日本原燃株式会社
核燃料物質加工事業変更許可申請書（MOX燃料加工施設）
前後対比表

（本文、添付書類一、添付書類二、添付書類五、
添付書類八）

2023年7月7日

MOX燃料加工施設 事業変更許可申請書 本文 前後対比表

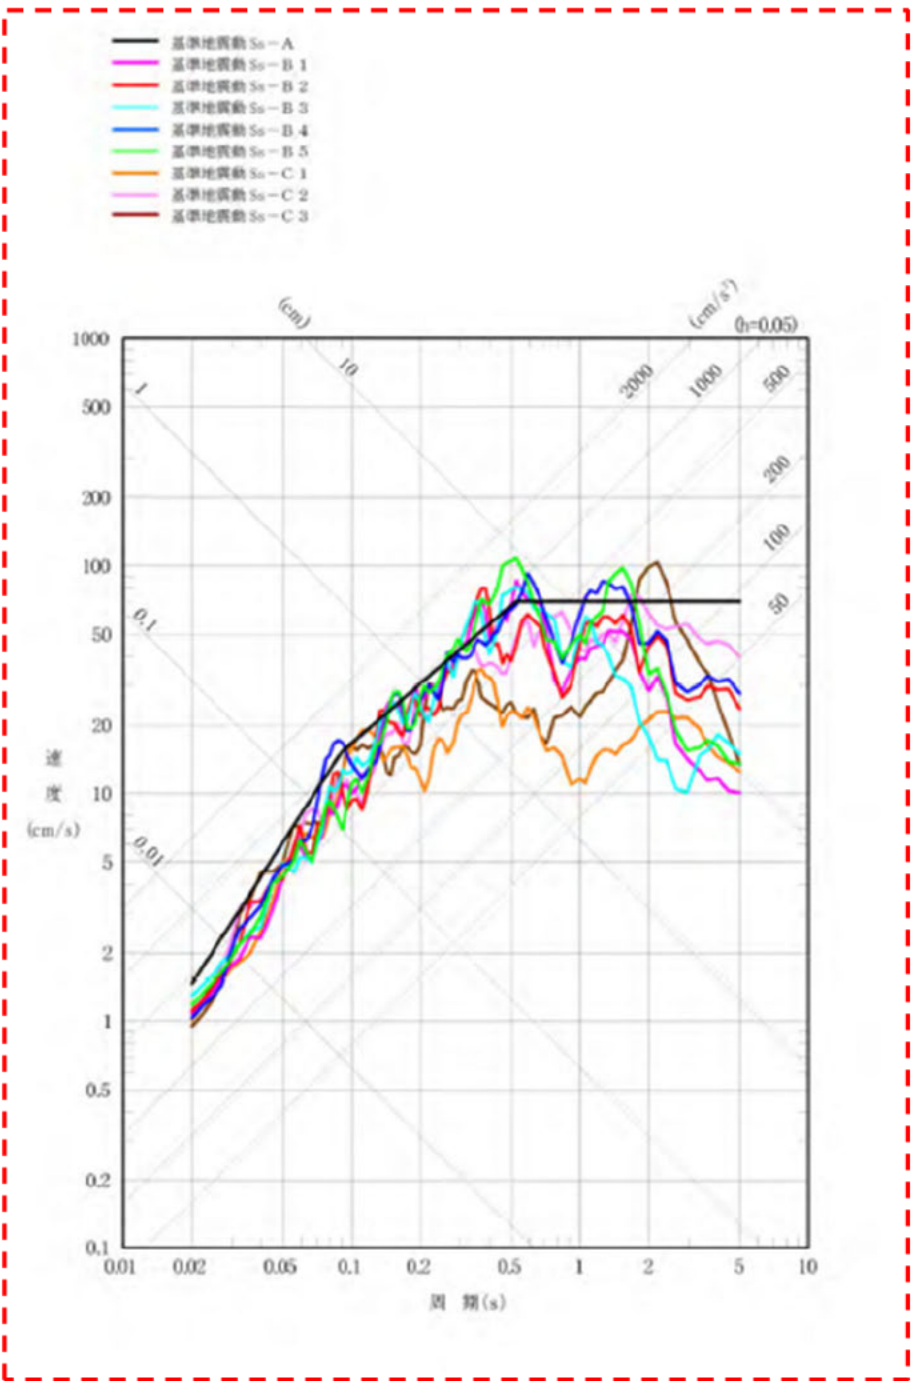
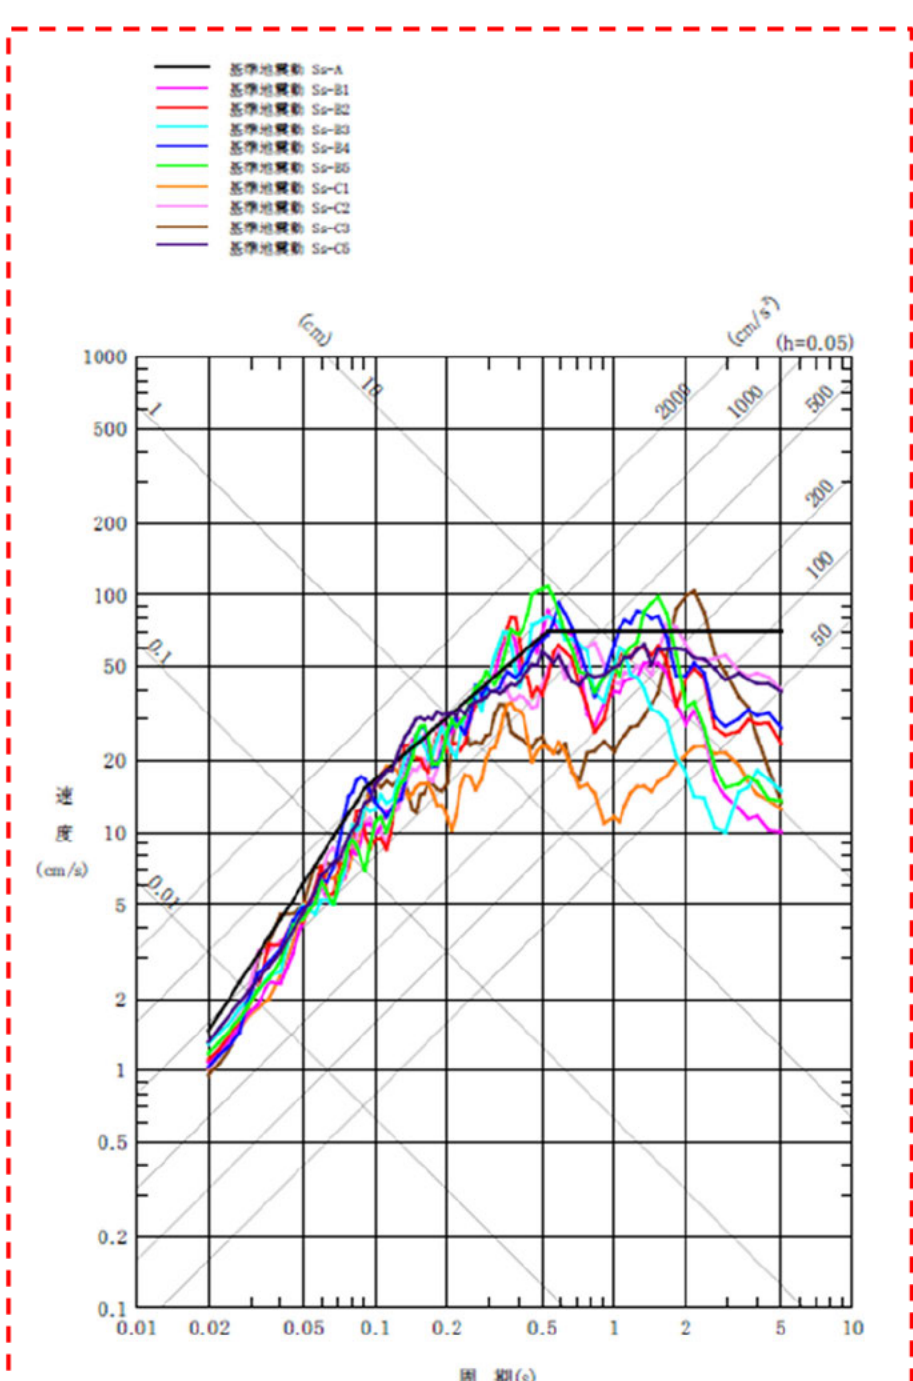
変更前（令和2年12月9日許可）（赤字：変更対象箇所）	変更後（赤字：変更対象箇所）	備考（変更理由等）
<div data-bbox="222 336 1172 1575" style="border: 2px dashed red; padding: 10px;"> </div> <p data-bbox="326 1711 1083 1753">第3図(1) 基準地震動の応答スペクトル（水平方向）</p>	<div data-bbox="1231 336 2181 1575" style="border: 2px dashed red; padding: 10px;"> </div> <p data-bbox="1335 1816 1988 1858">第3図(1) 基準地震動の応答スペクトル（水平方向）</p>	<p data-bbox="2240 409 2611 451">基準地震動 Ss-C5 の変更</p>

変更前 (令和2年12月9日許可) (赤字: 変更対象箇所)	変更後 (赤字: 変更対象箇所)	備考 (変更理由等)
 <p>添5第10図(5) 弾性設計用地震動の応答スペクトル (鉛直方向)</p>	 <p>添5第10図(5) 弾性設計用地震動の応答スペクトル(鉛直方向)</p>	<p>弾性設計用地震動 Sd-C5 の追加</p>

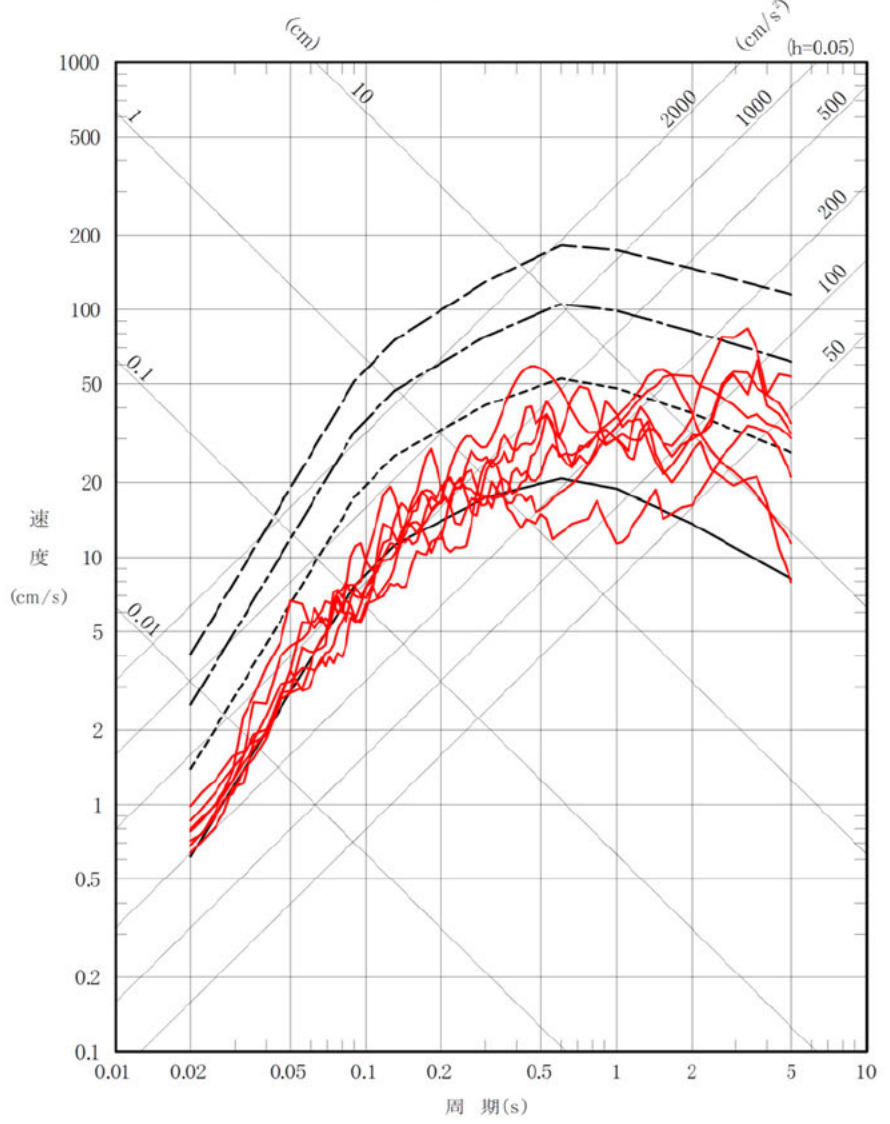
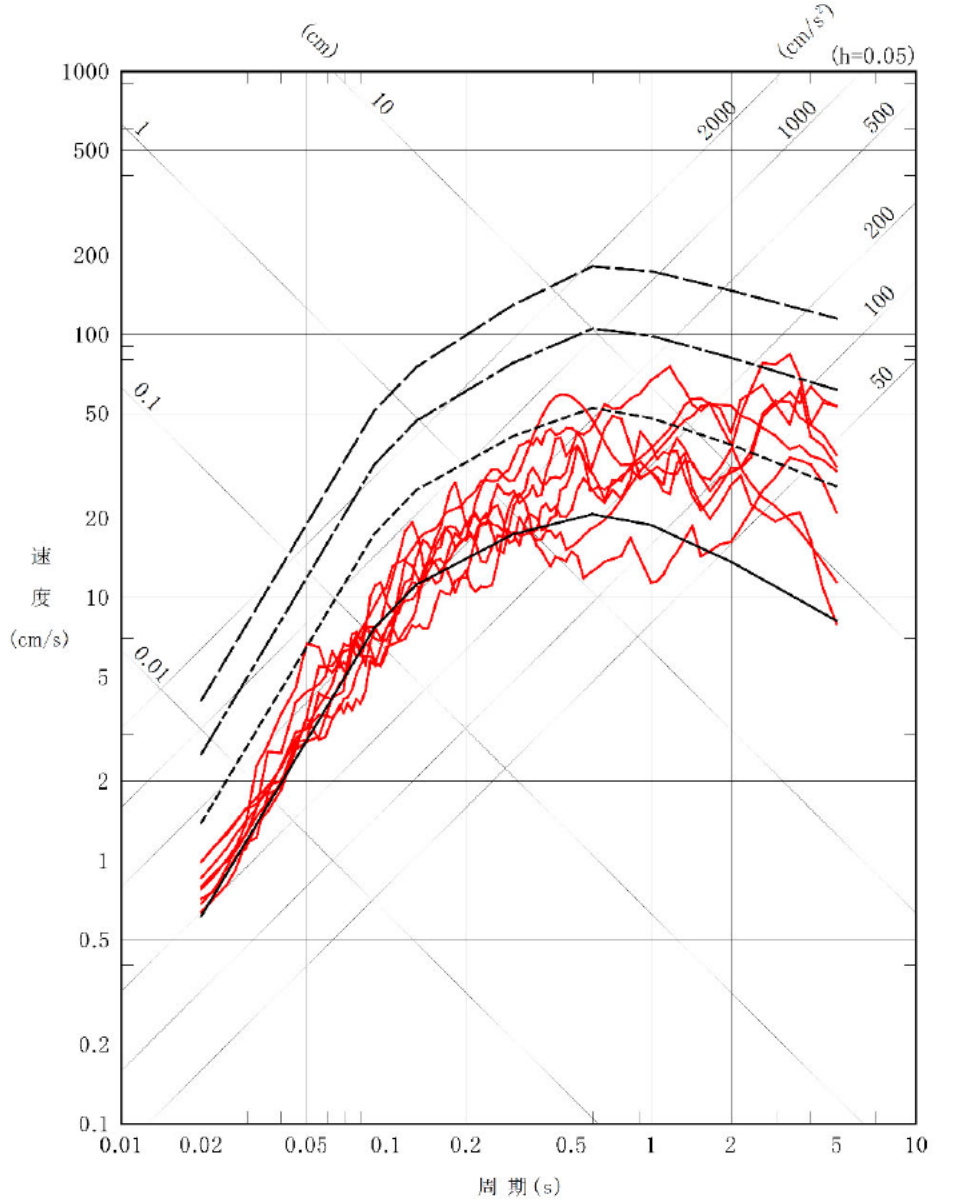
変更前 (令和2年12月9日許可) (赤字: 変更対象箇所)	変更後 (赤字: 変更対象箇所)	備考 (変更理由等)
<div data-bbox="207 325 1172 1774" style="border: 1px dashed red; padding: 5px;"> <ul style="list-style-type: none"> — 弾性設計用地震動 Sd-A — 弾性設計用地震動 Sd-C1 水平方向 — 弾性設計用地震動 Sd-C2 ダム軸方向 - - 弾性設計用地震動 Sd-C2 上下流方向 — 弾性設計用地震動 Sd-C3 NS方向 - - 弾性設計用地震動 Sd-C3 EW方向 — 弾性設計用地震動 Sd-C4 NS方向 - - 弾性設計用地震動 Sd-C4 EW方向  </div> <p data-bbox="222 1806 1142 1858">添5第10図(4) 弾性設計用地震動の応答スペクトル (水平方向)</p>	<div data-bbox="1231 325 2196 1774" style="border: 1px dashed red; padding: 5px;"> <ul style="list-style-type: none"> — 弾性設計用地震動 Sd-A — 弾性設計用地震動 Sd-C1 水平方向 — 弾性設計用地震動 Sd-C2 ダム軸方向 - - 弾性設計用地震動 Sd-C2 上下流方向 — 弾性設計用地震動 Sd-C3 NS方向 - - 弾性設計用地震動 Sd-C3 EW方向 — 弾性設計用地震動 Sd-C4 NS方向 - - 弾性設計用地震動 Sd-C4 EW方向 — 弾性設計用地震動 Sd-C5 水平方向  </div> <p data-bbox="1231 1785 2196 1827">添5第10図(4) 弾性設計用地震動の応答スペクトル (水平方向)</p>	<p data-bbox="2240 346 2700 388">弾性設計用地震動 Sd-C5 の追加</p>
